Byggherre ARH Særmøte Rokade C1, grp 9, Bygg C2, 3. et. døgnområde (nevro)			
Dato/tid: 24 apr 2024 8:00		Lokasjon: Forskningsparken, møterom Via	
Ansvarlig Thea Ekren Koren		Klassifiseringskode	
Beskrivelse Del av medvirkningsstruktur etablert med OUS for Rokade og forberedende arbeider		Neste møte i serien	
Agenda			
001 <input type="checkbox"/>	Velkommen og deltakelse Anne Aschehoug Loftu OUS, BHT - frafall Einar Bangstad, Verneombud - frafall Karolina Ryeng Skagen, Fagperson - frafall Marie Holmseth, TV NSF - deltok Martin Lieungh - OUS, Nye OUS, fagkoordinator - deltok Per Oddvar Synnes - OUS, Prosjektverneombud - frafall Pirjo Hannele Suominen - Fagperson - deltok Øye, Kirsti - HSØ PO, PGL - deltok Koren, Thea - HSØ PO, Referent og fasilitator - deltok Lorang Åstorp - OUS, Nye OUS mottaksprosjektet - deltok Marie Furuholmen Raastad, OUS, stedfortredende seksjonsleder - deltok Michael Geyer, HSØ PO, PG ARK - frafall (meldt syk) Informasjon om medvirkning

Særmøte Rokade C1 – grp. 9 Bygg C2, 3 etasje nevrologisk sengepost

OMBYGGING BYGN.AVSN.C2, 3.ETG.

KONSEPTUTREDNING ROKADE C1 DP15-1, 83825
OMBYGGING BYGN.AVSN.C2, 3.ETG.
ROMSKJEMA
SENGEPOST INTERMEDIÆR

2. Gruppen svarer ut minimumskrav til oppsett sykeromskanal på intermediærplassene i rom C2.3033 og C2.3037.

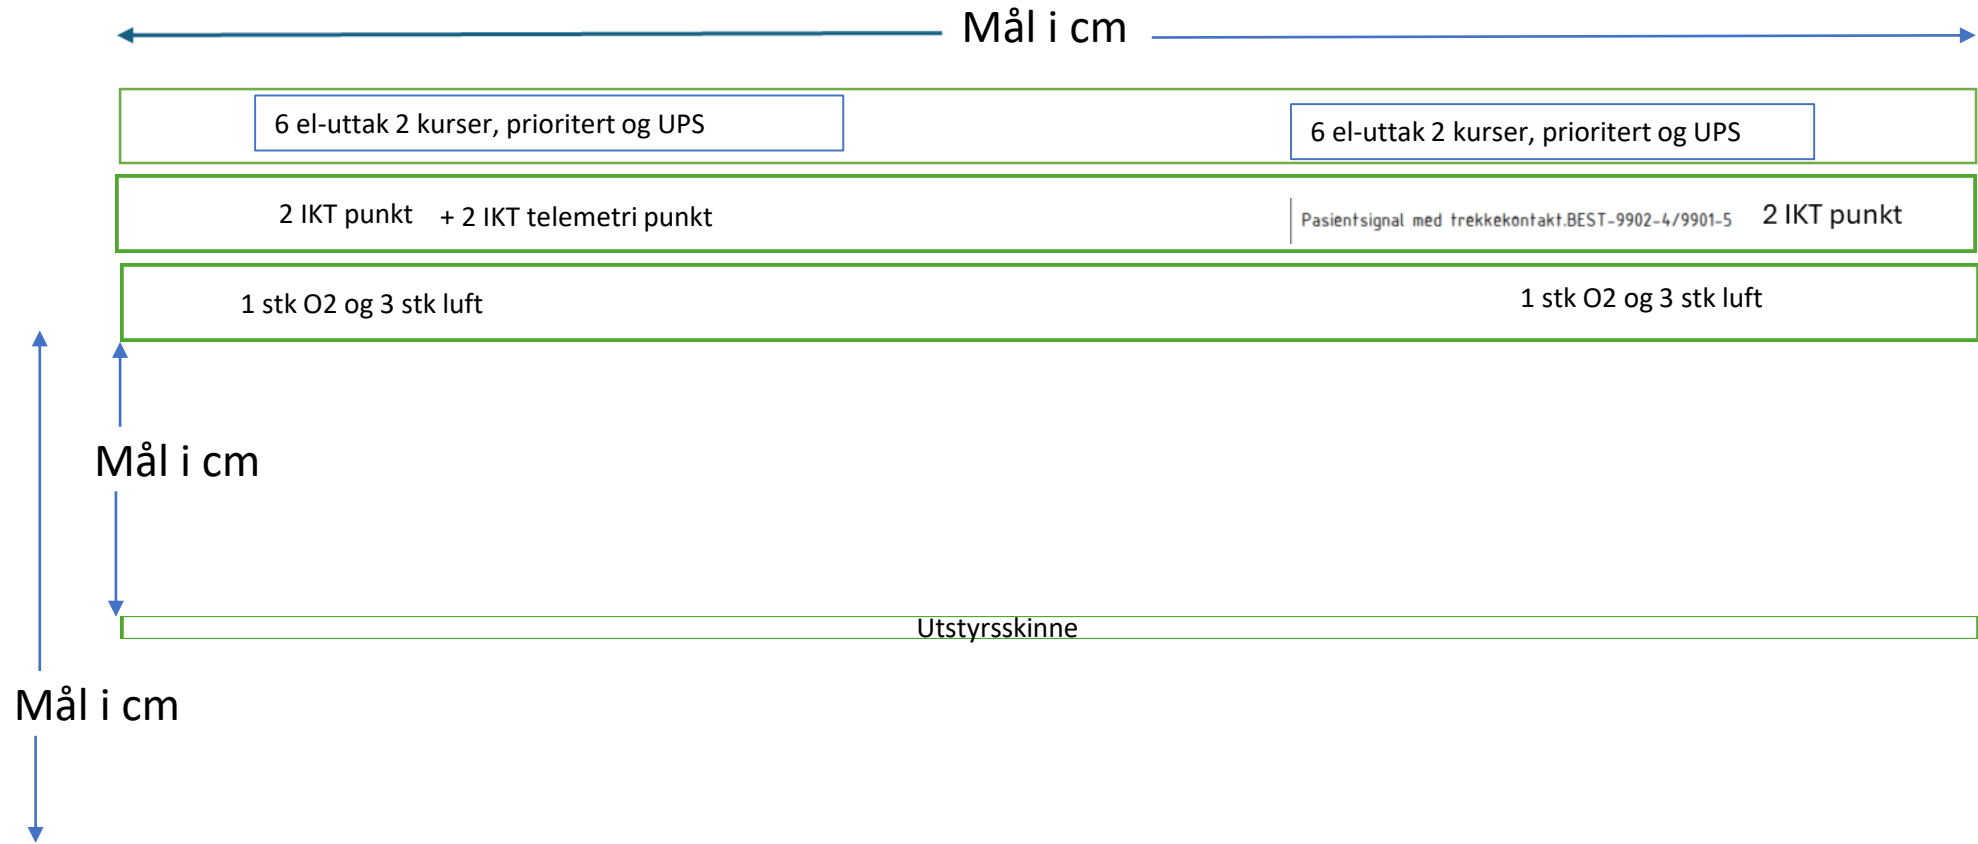
2. Gruppen svarer ut minimumskrav til oppsett sykeromskanal på intermedieærplassene i rom C2.3033 og C2.3037. se bilder vedlagt tatt fra to rom på eksisterende sengepost nevrologi og neste bilde som eksempel på bestykning rundt en seng.

- se bilder vedlagt tatt fra to rom på eksisterende sengepost nevrologi og neste bilde som eksempel på bestykning rundt en seng

Gruppen har svart ut aksjonen delvis i møtet og ved å sende e-post etter møtet. se vedlegg i saken, VS: RokadeprosjektNevrologiskavdeling

Takk for godt møte tidligere i dag. Jeg forsøkte å ringe deg i forhold til intermedierstua som er planlagt. Jeg ser at jeg var litt rask på antall uttak til medisinsk luft per seng. Jeg har ikke tenkt på at vi nå bruker «Y-kobling»/»splittsett» på medisinsk luft når det kommer til de pasienten som er i behov av optiflow, da vi nå har 2 uttak per seng. Vi har behov for 3 uttak med medisinsk luft per seng, da vi trenger uttak til arteriekran, sug og optiflow. I rommet med tre senger er det er behov for 3 uttak per seng til medisinsk luft (totalt 9 uttak), og 2 O2 uttak per seng (totalt 6 uttak). På tosengersrommet trenger vi kun én seng med 3 uttak til medisinsk luft og én seng med to uttak (totalt 5 uttak). Videre gjelder 2 O2 uttak per seng (totalt 4).

PLANTEGNING

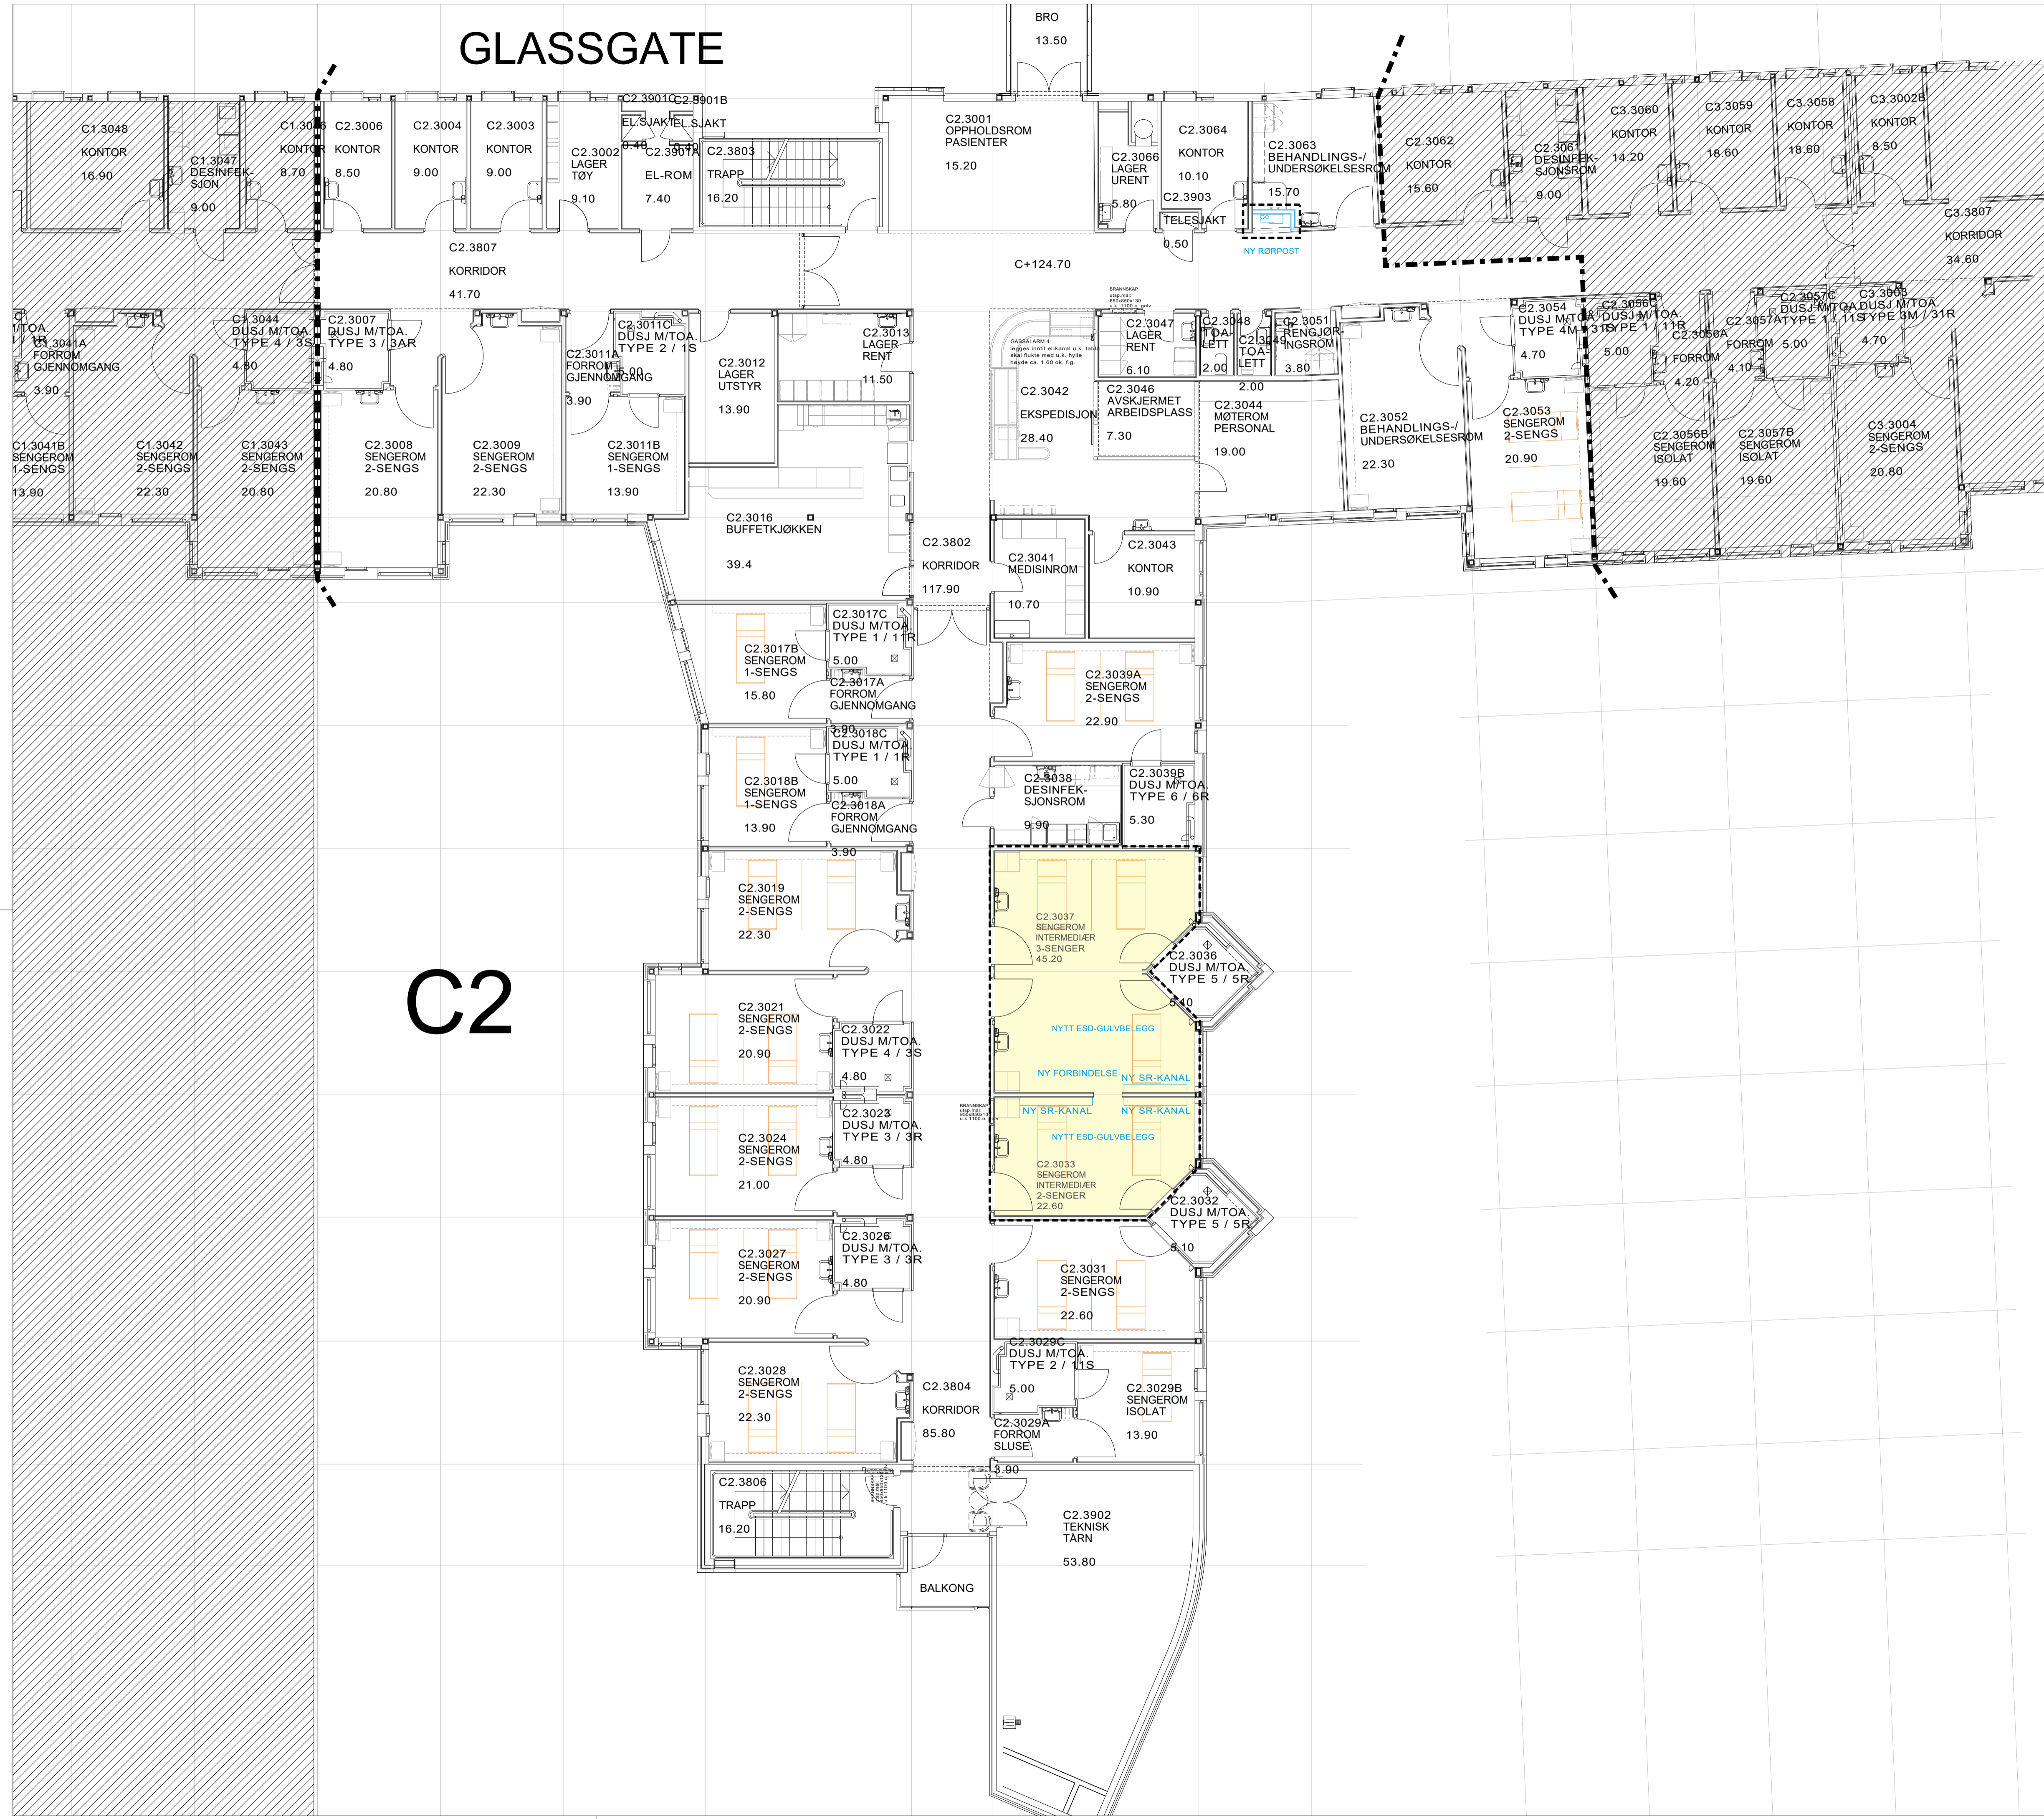
<input type="checkbox"/>	<p>HSØ PO gjennomgår utsendte tegninger som var utsendt i forkant av møtet.</p> <p>Det avklares at innplassering av rørpoststasjon kan ligge i området der det i underlaget er vist. Det må ikke ligge akkurat der det nå er presentert og for sengeposten er det bedre jo nærmere inngangen det ligger.</p> <p>Det er avklart med brannrådgiver for prosjektet at rommene som ligger mot C1 fra hovedinngangen til sengeposten ikke kan benyttes til døgnopphold for pasienter. Rommene kan brukes til våkne pasienter, lager, kontor osv.</p> <p>AgendaogsaksunderlagtilsærmøteC2Nevrologisksengepost.pdf PlantegningforC23etasjenevrologi240424.pdf</p>
<p>004</p> <input type="checkbox"/>	<p>Gjennomgå spørsmål sendt ut i presentasjonen og motta svar fra gruppen, som rådgivende for videre avklaring</p> <p>Funksjonsområdet har i dagens løsning en annen versjon av hvordan de to sengerommene for intermediepasieter henger sammen. De har i dagens løsning det slik at på to-sengsrommet så ligger pasientene med hodeenden på mottstående vegg, av den løsning de nå får.</p> <p>Gruppen ønsker følgende:</p> <p>På rom C2.3033 (2-sengsrom) må det være plass for 1-2 ansatte på rommet og de må gjennom åpning med dør mellom til rom C2.3037 ha mulighet for å hente ressurser fra rommet om pasienter har anfall eller det oppstår akutte situasjoner med pasienten. Derfor må det være åpning med dør som kan slå 180 grader opp i rommet slik at denne er minst i veien nå døren ikke er lukket. Åpningen mellom rommene vil også sikre at de kan hente utstyr mellom rommene. Døren mellom rommene kan gjerne ha glassfelt for innsyn som personalet kan benytte for visuell kontakt. Må også ha mulighet for å kunne skjerme med rullgardin/gardin.</p> <p>Rom C2.3033 må ha plass til en mobil arbeidsstasjon ved fotenden til pasienten. Det bør tilrettelegges med infrastruktur i himling for 4 elpunkter og 2 IKT punkter. Det skal ikke være noen stasjonær arbeidsstasjon i rommet. Rommet må ha elpunkt og IKT punkt ved himling, for å kunne henge opp TV på veggen mot øst på senere tidspunkt. Det skal ikke tenkes på utstyret, dette vil posten ordne selv på senere tidspunkt. TV kan brukes til å trigge anfall og det kan være del av behandling.</p> <p>Sengeposten har i dag bemanning til 4 intermedieersenger, det er ønsket å ha mulighet for bemanning til 5 intermedieersenger.</p> <p>På rom C2.3037 må det være plass for 2-3 ansatte på rommet, det skal planlegges for 3 mobile arbeidsstasjoner og disse skal være ved pasientens fotende 2 elpunkt og 1 IKT per arbeidsstasjon i himling over arbeidsstasjonene.</p> <p>De ønsker å kunne håndtere legemidler inne på rommet med låsbart narkotikaskap. Har ikke medisinkjøleskap i dag, men det er ønsket en infrastruktur i rommet som kan ivareta dette.</p> <p>Gjerne gjenbruke løsning fra det som står i dagens rom med faste benker, skap, hyller, TV, veggur osv.</p> <p>For begge rom:</p> <ul style="list-style-type: none"> *Det må være skjerming mellom pasientene rundt hver seng, ønsker takhengt løsning slik de har i dag. *Det er ønsket også samme takhengte løsning med intravenøsskinner på begge sider av sengen per sengeplass. *Det må være kjøling eller god luftutskifting i rommene, det er viktig som del av behandlingen.
